MHI原子力研究開発株式会社

使用前確認申請内容の変更について

令和5年6月23日付けNDC社発23-224号をもって申請しました使用前確認申請書の記載事項の一部を変更しましたので、核燃料物質の使用等に関する規則第2条の5第3項の規定に基づき、別紙のとおり変更の内容を説明する書類を提出いたします。

変更後申請書
(変更箇所に下線)

図3 非常用発電装置の据付図

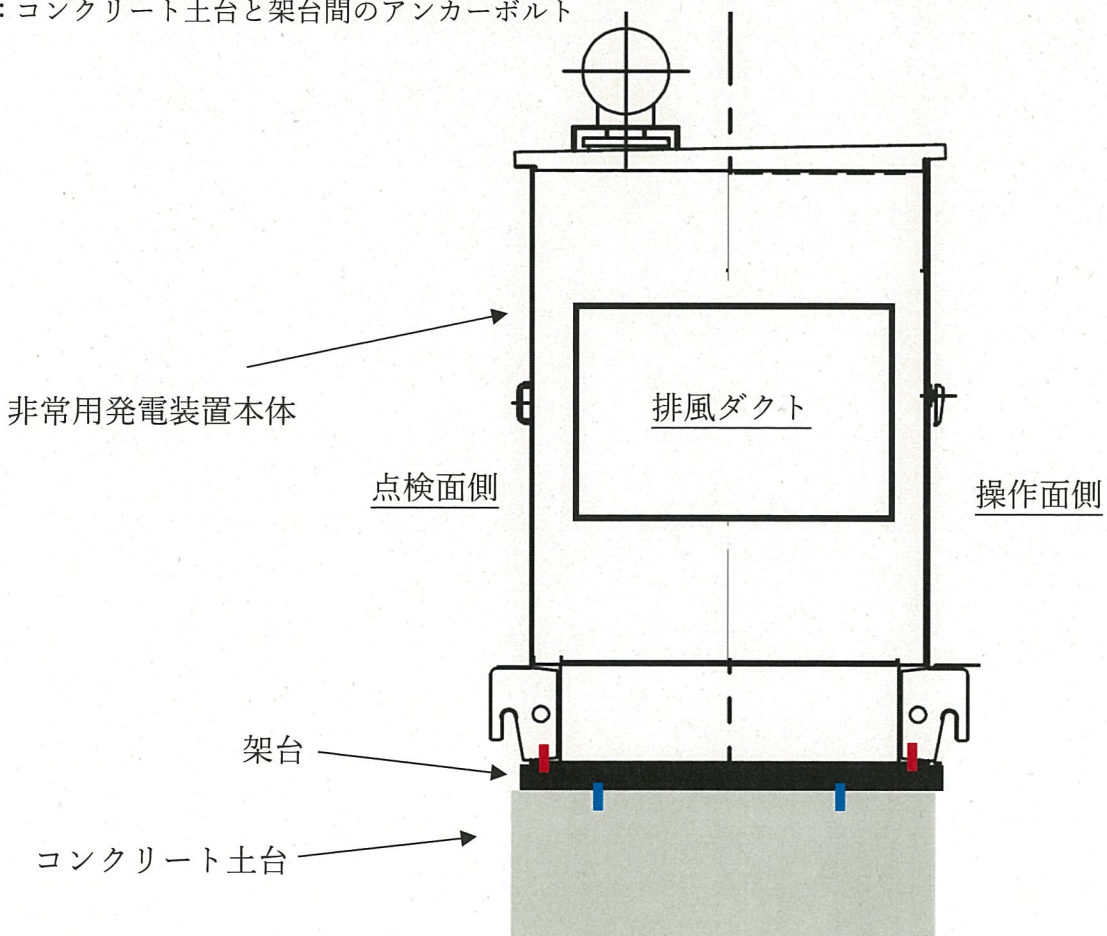
- (1) 「別紙-1 使用前確認を受けようとする使用施設等の設計及び工事の方法」の「2. 使用施設等の工事の方法」について、強度検査を削除する。
- (2) 「別紙-2 使用前確認を受けようとする使用前検査に係る工事の工程、期日、場所及び種類」について、使用前検査の期日の変更を行うとともに、強度検査を材料検査に変更する。また、「図 3 非常用発電装置の据付図」について、耐震計算に用いないアンカーボルトを削除するとともに、コンクリート土台の長さを実際の施工状態にあわせ修正する。
- (3) 「添付資料-1 工事の工程に関する説明書」について、工事期間及び使用前検査期日の変更を行うとともに、強度検査を削除する。
- (4) 「添付資料-4 使用施設等の技術基準及び核燃料物質の使用変更許可申請に関する説明書」について、以下の変更を行う。
 - 1) 「(3) 地震による損傷の防止」について、耐震計算に用いるアンカーボルトの施行条件を明記するとともに、施工条件を満たしていることを確認する検査を追加する。また、アンカーボルトの本数を適正化及び強度検査を材料検査に変更するとともに、記載の適正化を行う。
 - 3) 「(9) 火災等による損傷の防止」について、検査対象の構成部材を明記するとともに、記載の適正化を行う。
 - 4) 「(1 3) 使用施設等の機能」について、記載の適正化を行う。
 - 5) 「(2 2) 非常用電源設備」について、電圧の測定基準を明記するとともに、記載の適正化を行う。
- (5) 「添付資料-5 使用前検査に係る工事の品質マネジメントシステムに関する説明書」について、記載の適正化を行う。

- (1) 検査内容の変更を行うため。
- (2) 使用前検査の期日を変更するため、検査内容の変更を行うため及び非常用発電装置の据付図について実際の施工状態にあわせるため。
- (3) 工事期間及び使用前検査の期日を変更するため。また、検査内容の変更を行うため。
- (4) 検査の追加、変更及び検査内容の明確化を行うとともに、記載の適正化を図るため。
- (5) 記載の適正化を図るため。

図4 耐震計算に用いるアンカーボルトの前提条件

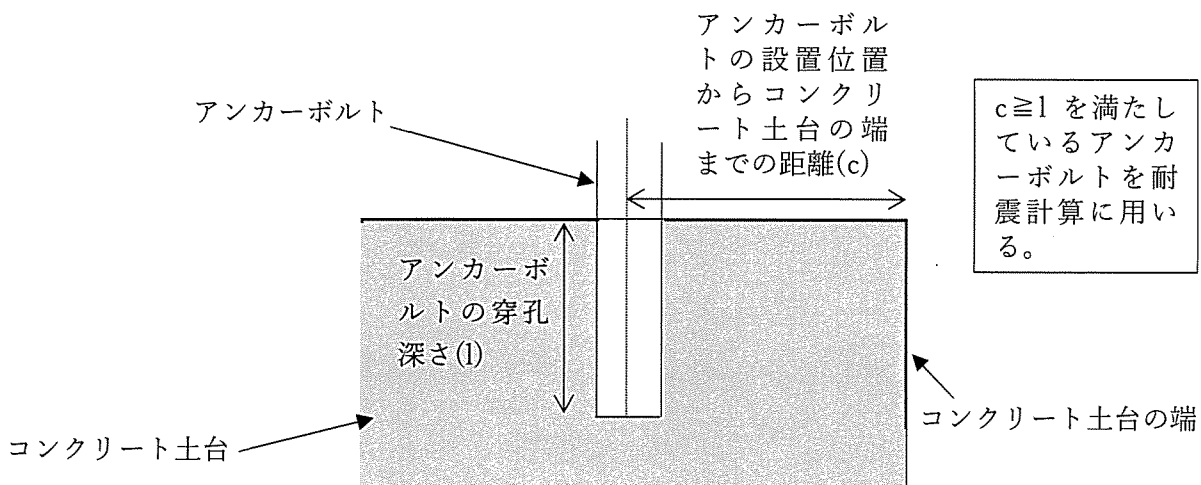
また、アンカーボルトの設置位置からコンクリート土台の端までの距離が、アンカーボルトの穿孔深さ以上のものを適正に施工されているアンカーボルトとし、耐震計算に用いる。詳細を図4に示す。
